REGIONE  
LAZIO

*Servizio Tecnico  
Area Informazione e Reporting*

**Oggetto: [ID:10662] Procedimento di Valutazione Ambientale Strategica del Piano Nazionale Integrato Energia e Clima (PNIEC) - Consultazione soggetti competenti in materia ambientale (SCA) ai sensi dell'art. 13 del D.Lgs 152/2006**

Figura 1 - Energy-Charts.info - Produzione Eolica e Fotovoltaica in Italia nel 2023, aggregate su base mensile.

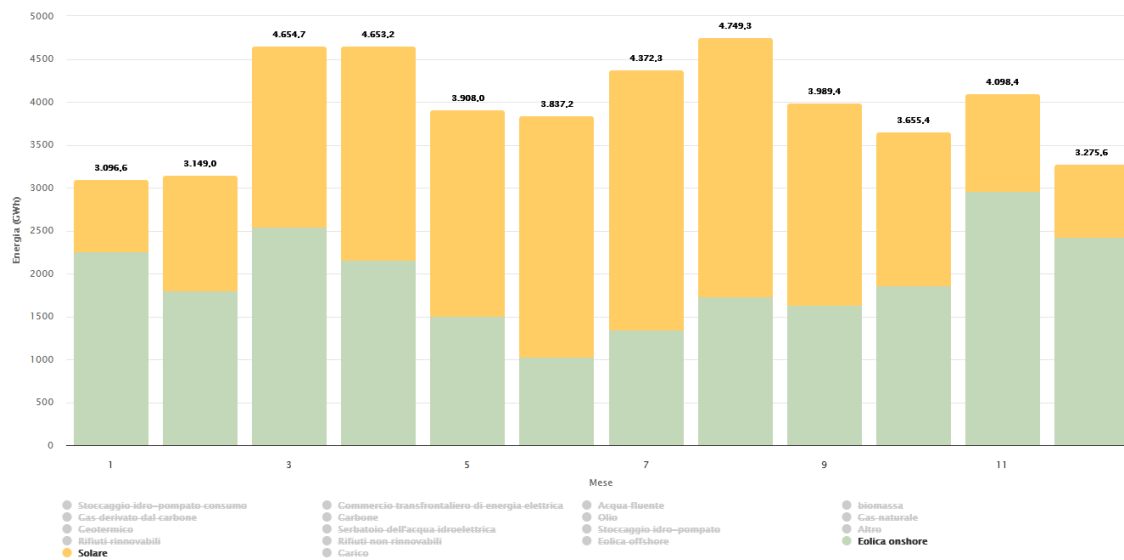
Si osserva innanzitutto che un accurato bilanciamento tra le fonti eolica e fotovoltaica favorisce la stabilità stagionale delle fonti rinnovabili. Nel grafico sottostante (Figura 1) si riporta il dato 2023 (fonte: *Fraunhofer Institute*, <https://energy-charts.info/>) della produzione solare (in giallo) ed eolica (in verde) in Italia. Dall’analisi dei dati del periodo 2021-2023 risulta che il rapporto tra mese meno produttivo e mese più produttivo nel triennio si è attestata al 36,4% per l’eolico *onshore* e al 26% per il fotovoltaico. Tuttavia, poiché i mesi più ventosi corrispondono generalmente con i mesi meno luminosi, le due fonti risultano complementari e ben bilanciate purché il relativo contributo energetico si mantenga all’incirca equivalente o meglio ancora con una leggera prevalenza dell’eolico.

Il grafico seguente illustra la somma della produzione di corrente elettrica da Fotovoltaico ed Eolico nel 2023. Nelle condizioni di mix energetico attuale la somma delle due fonti consente di aumentare il rapporto tra il mese meno produttivo e il più produttivo fino al 65%.

Si ritiene pertanto che un aumento consistente del fotovoltaico a fronte di un aumento più contenuto dell’eolico possa portare a una intensificazione dello sbilanciamento stagionale già oggi presente tra le due fonti. Non potendosi utilizzare gli accumuli elettrochimici e/o idroelettrici allo scopo, tale sbilanciamento dovrebbe essere coperto con l’utilizzo di fonti fossili, fin quando non si sarà sviluppata una adeguata filiera di produzione, distribuzione e combustione del vettore idrogeno.

Figura 2- Domande di connessione per eolico offshore accettate da Terna al 26/02/2024 (fonte: sito web Terna)

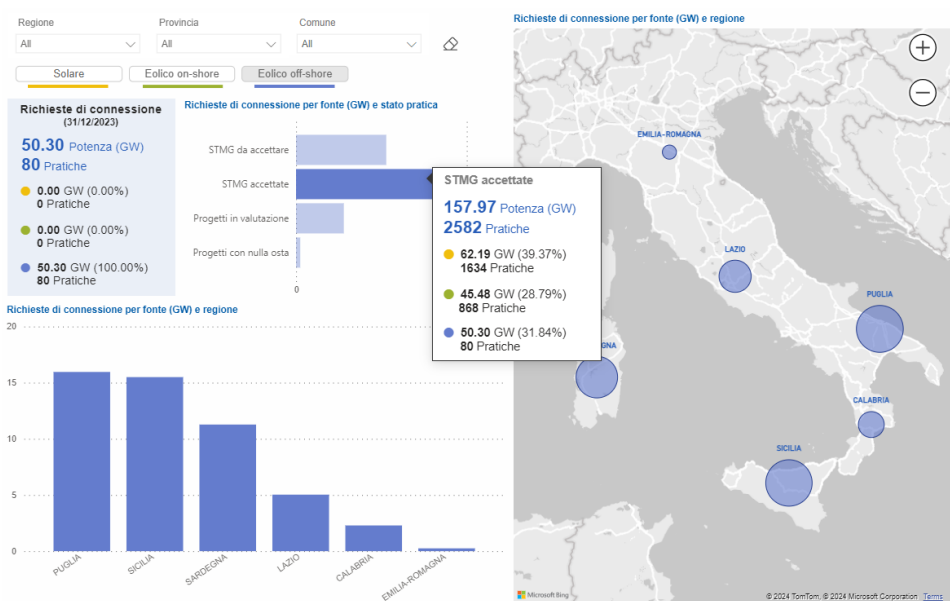
Per quanto concerne l'eolico offshore (che ad oggi risulterebbe praticamente ininfluenza nella produzione italiana), l'obiettivo di 2.1GW offshore appare limitato considerando che le sole richieste di connessione accettate da Terna per gli impianti eolici offshore ammontano attualmente a 50GW di potenza e per il solo Lazio allo stato attuale risulta siano state accettate richieste di connessione per 5GW, corrispondenti a più del doppio dell'obiettivo nazionale al 2030 (Figura 2 – fonte: sito web Terna).
